伊方発電所第1，2，3号機
の耐震安全性について

平成9年11月

資源エネルギー庁
原子力発電安全企画審査課
原子力発電安全管理課

図-5 (1) 基準地震動 S 2 の応答スペクトル
 (減衰定数 5%、波形合成法 NS成分)

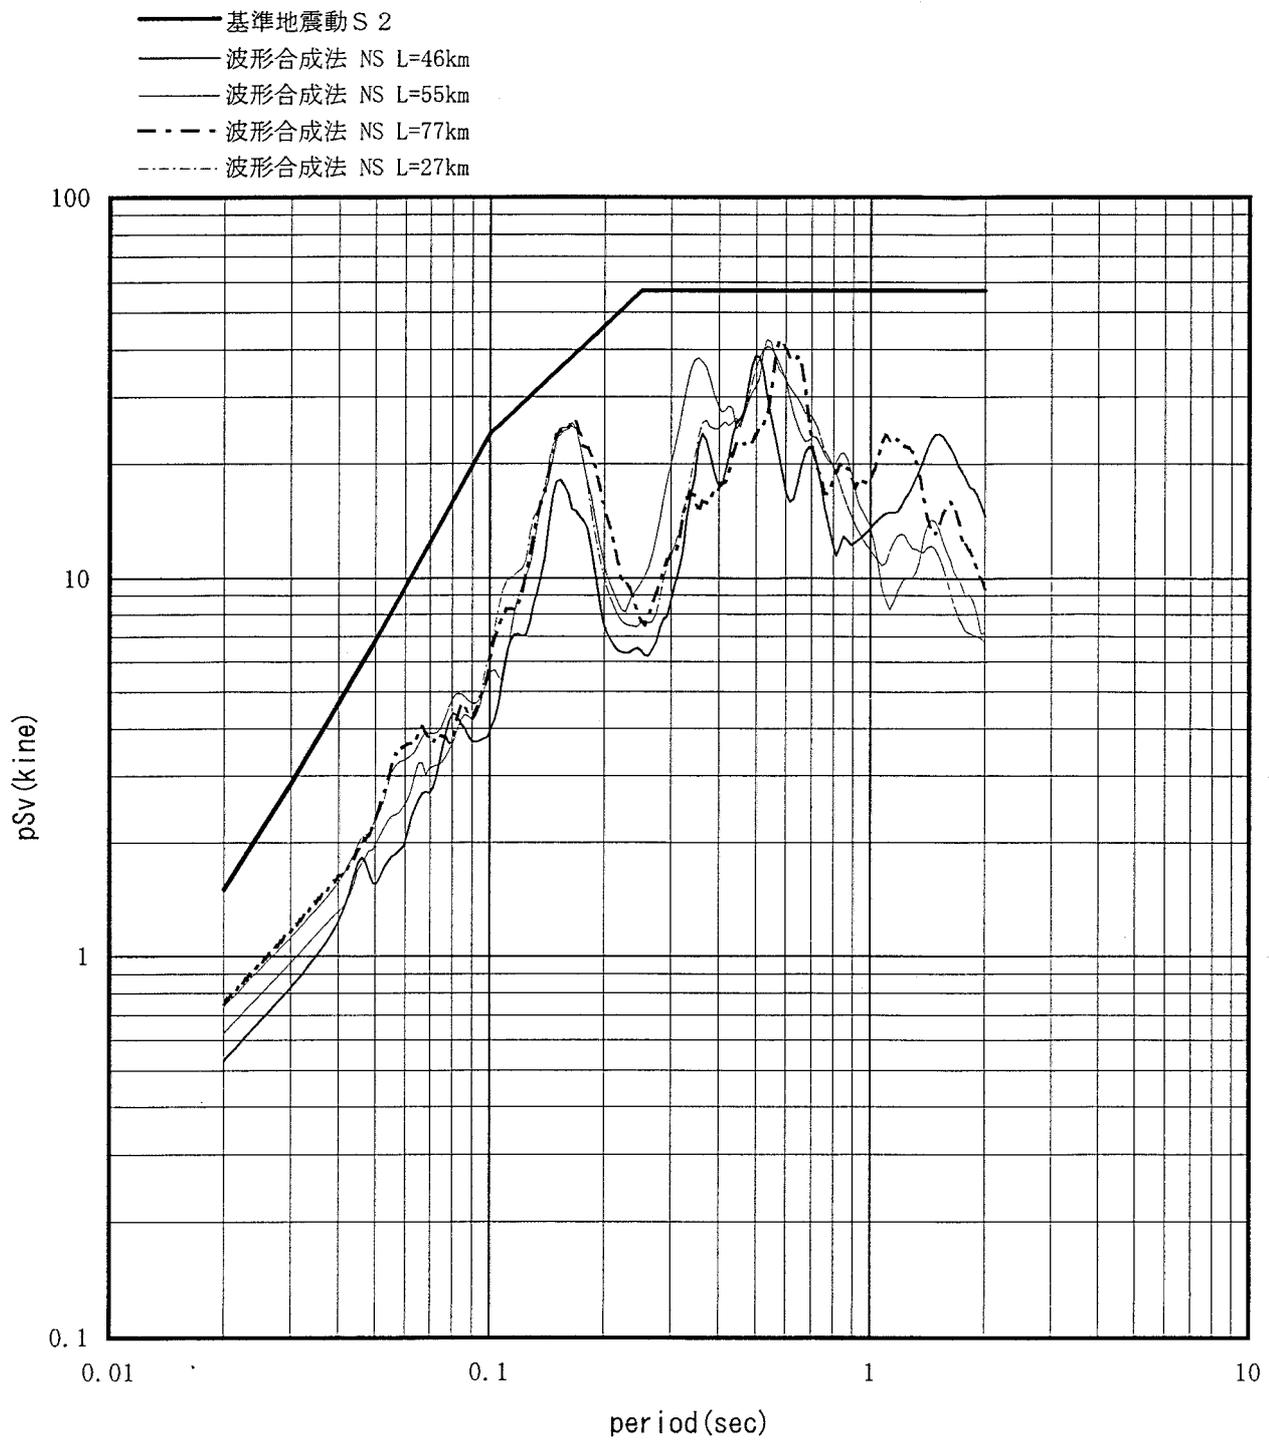
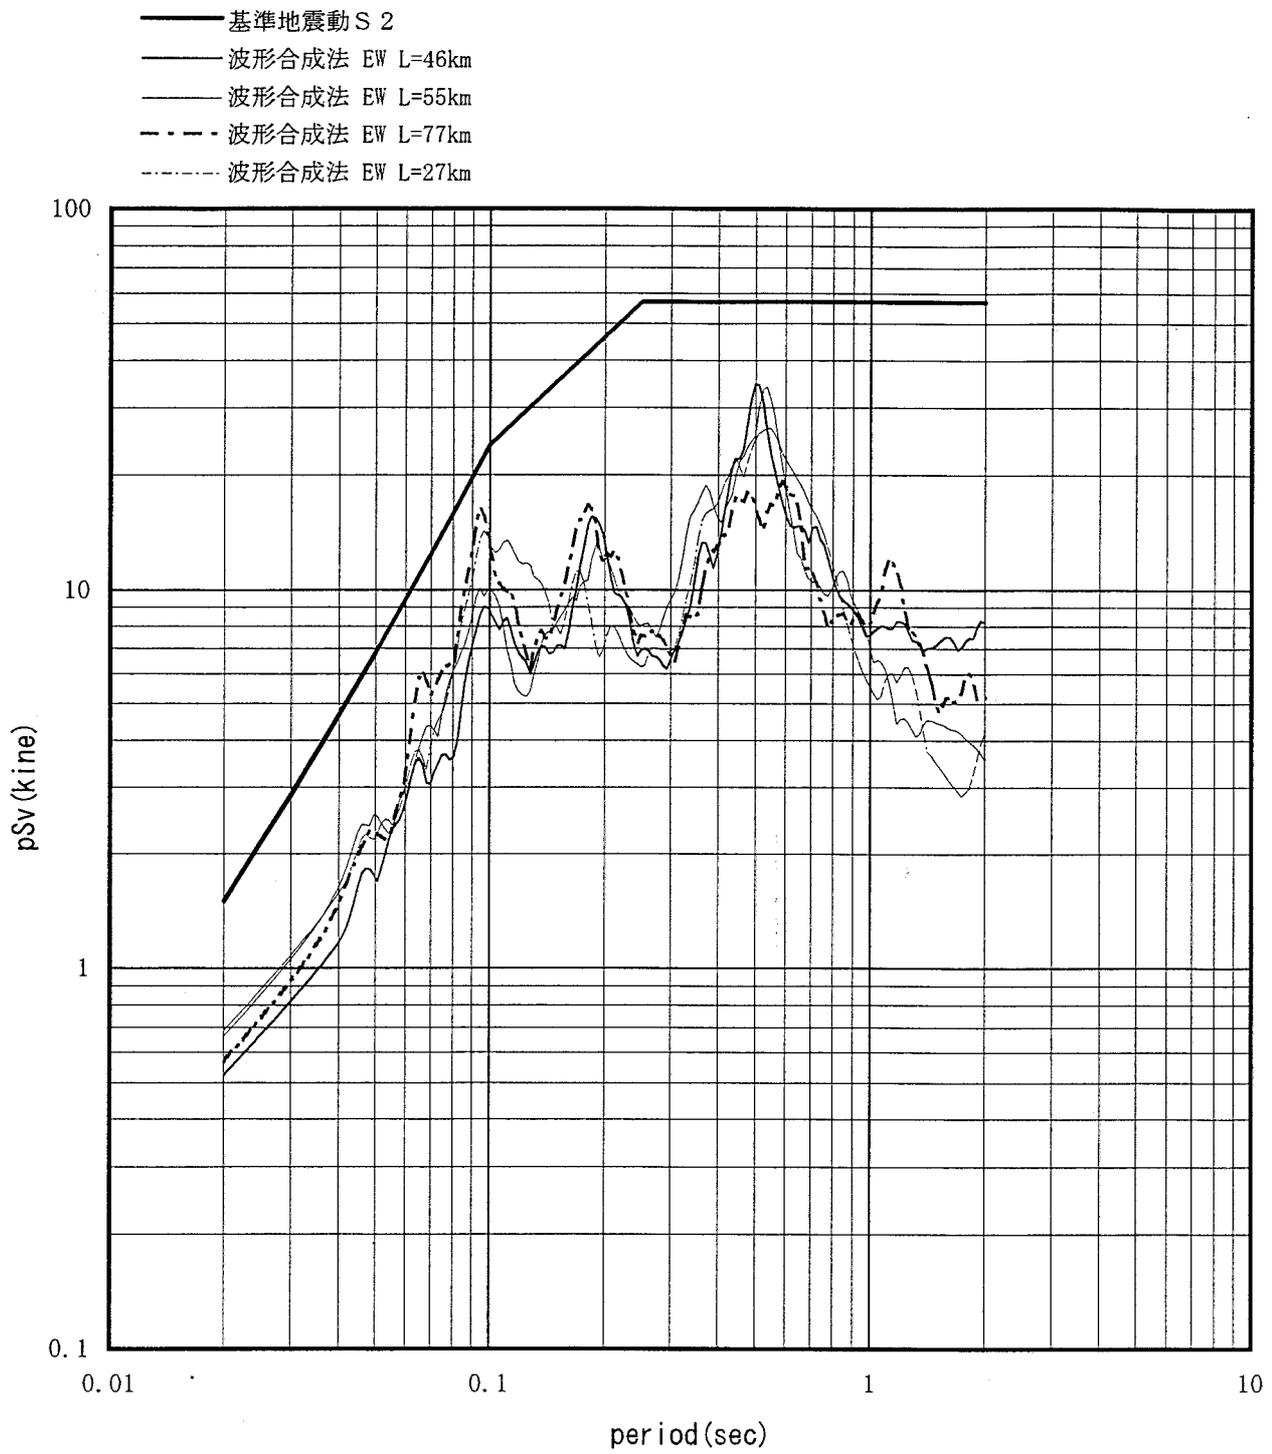
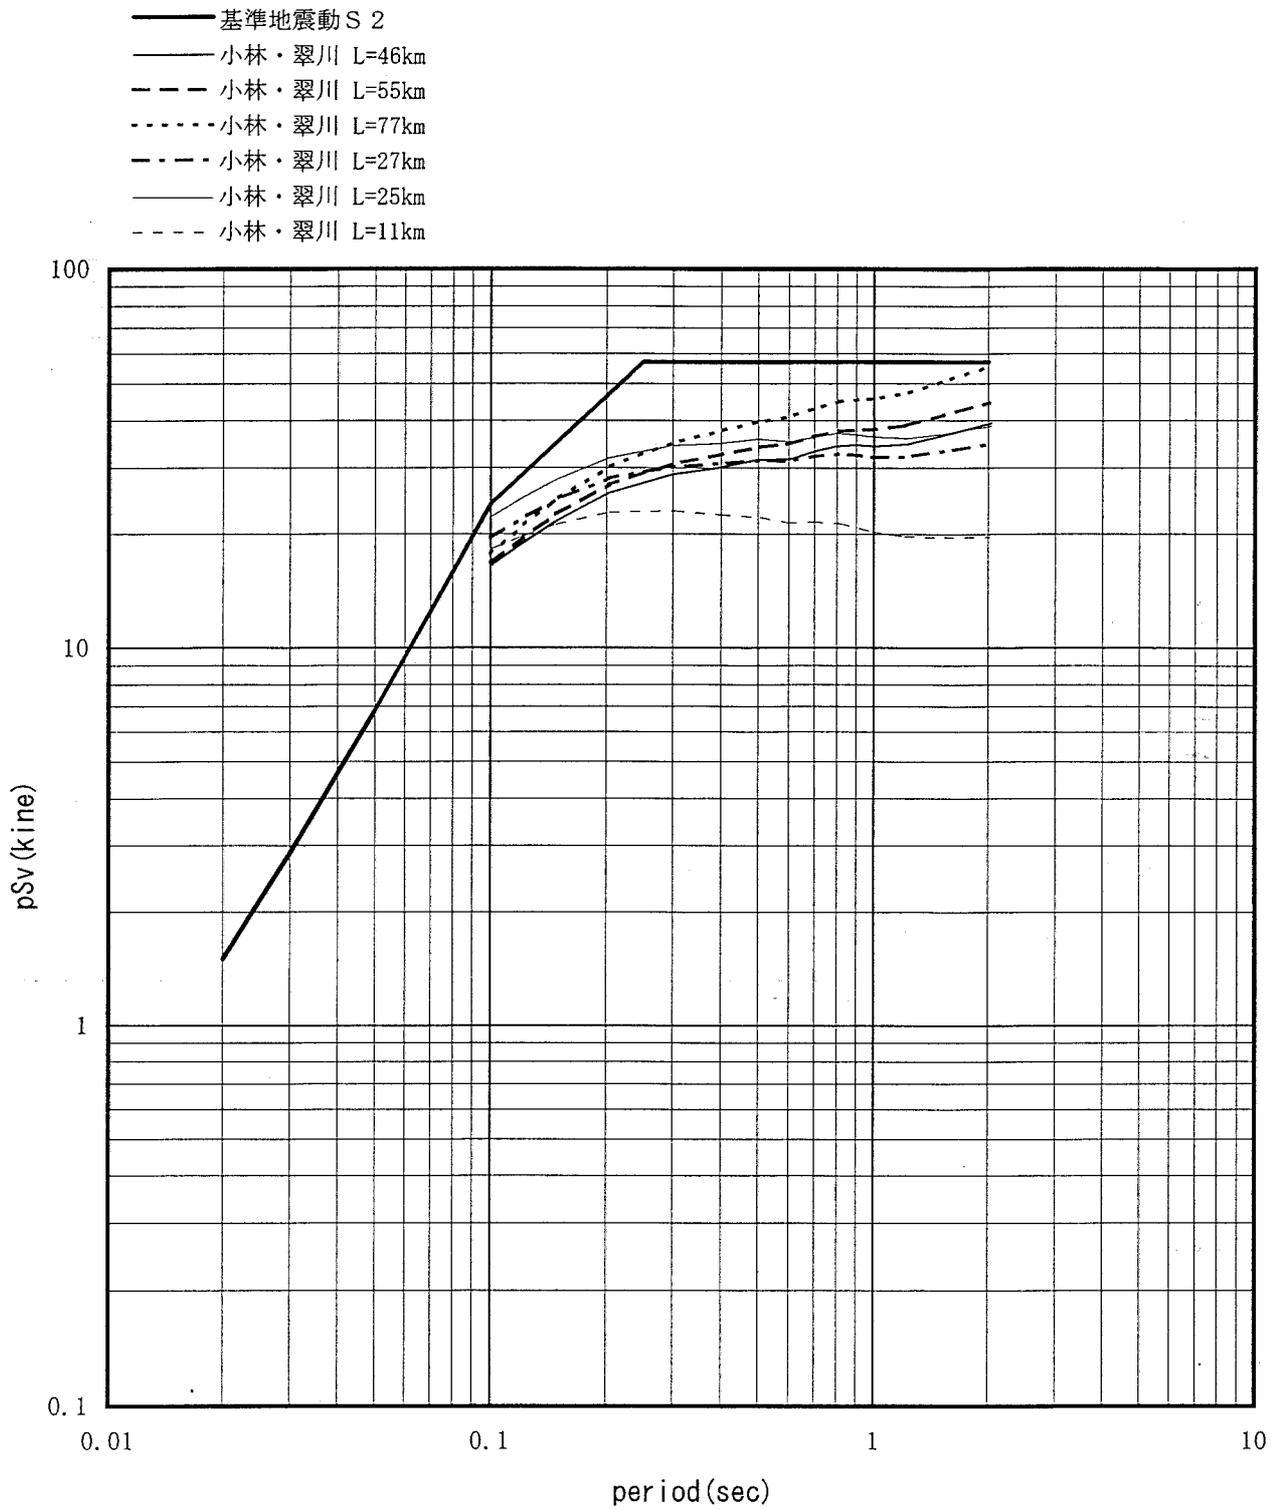
したがってこれを上回るケースは考え難いが、今回さらに、岡村らの指摘も踏まえ、工学的見地から各種の長さ（最長 77 km）のケースについても評価する等、断層モデルにより種々のケースについて敷地での地震動を検討した。それぞれのケースでの応答スペクトルを図-5に示す。

その結果、3号機増設時に策定した基準地震動 S 2 の応答スペクトルは、上記断層モデルによる応答スペクトルをいずれのケースにおいても上回っていることから基準地震動 S 2 に変更の必要がないことを確認した。

図-6 耐震性確認フロー

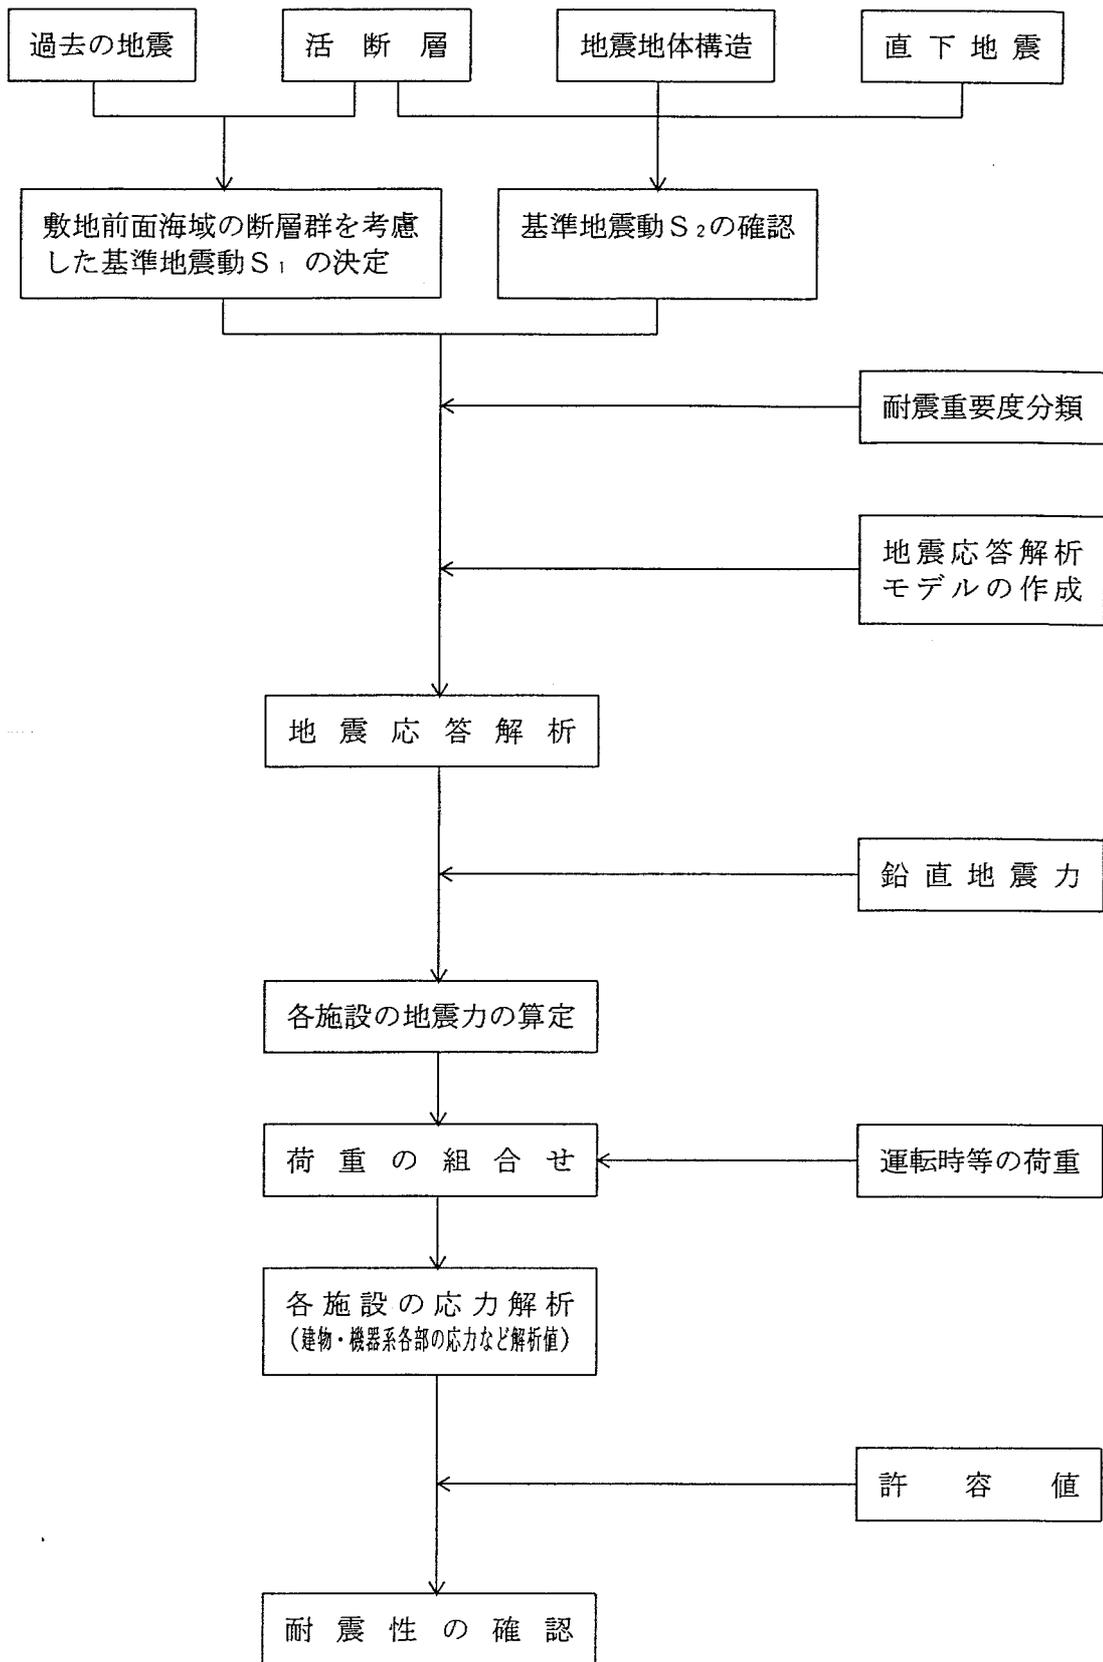
各設備の解析手法やその応力等の解析評価については、「耐震指針」の考え方に沿いつつ、原子力発電所の耐震設計において用いられてきた実績のある手法により行われているものであり、妥当なものと認められる。
